Van: [redacted]
Verzonden: woensdag 20 januari 2021 15:52
Aan: [redacted]
Onderwerp: RE: Pakket

1. Tekening Vrije Geer / Ditlaar / Sloterweg-west (eerder al verstuurd) 2.Tekening Sloterweg-oost (nieuw) 3. Tekening Laan van Vlaanderen-west (nieuw)

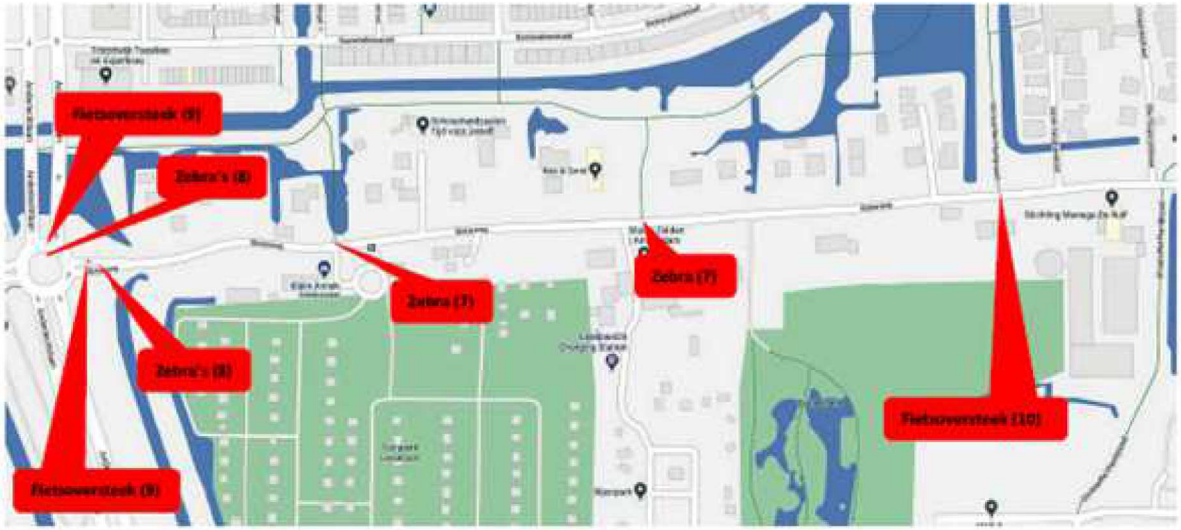
Nee, er ontbreekt nog meer op de sloterweg oost. Zebra's. Zie onder. Dus naast die zebra/oversteek bij de turbo rotonde een tweetal zebra's **Peilscheidingskade** en een fietsoversteek bij **Christoffel Plantijnpad.**

Even alles nagelopen. Laan v Vlaanderen OK, Sloterweg-west, Ditlaar en Vrije Geer OK. Sloterweg Oost mist de zebra en fietsovergang bij de turbo rotonde Anderlechtlaan (op precies dezelfde wijze als de andere kant van de turbo rotonde aan de kant van de Sloterweg-West. Moet ik voor die een wijziging wachten tot na het weekend?
